DT.252.I.4.2024

### WYJAŚNIENIE I ZMIANA TREŚCI SWZ

*Dotyczy postępowania o udzielenie zamówienia publicznego na zadanie pn.: **Rozbudowa drogi powiatowej Nr 2528W wraz z rozbudową mostu przez rzekę Piasecznicę w obrębie ewidencyjnym Piasecznia, gmina Kadzidło, powiat ostrołęcki, województwo mazowieckie w ramach zadania inwestycyjnego pn. „Rozbudowa mostu przez rzekę Piasecznicę w msc. Piasecznia wraz z dojazdami”***

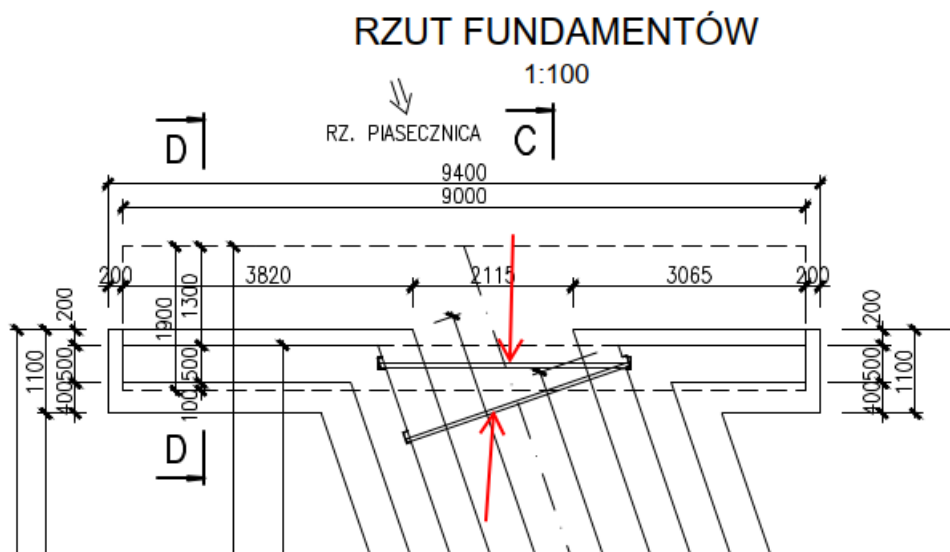
W jakim celu montowane są prowadnice z ceowników C160? Co przedstawia element zaznaczony na rysunku?

Prowadnice są wymagane przez Zarząd Zlewni w Ostrołęce, który wydawał pozwolenie wodnoprawne. Służyc one mają w przyszłości do wykonywania zastawek i piętrzenia wody w korycie rzeki.
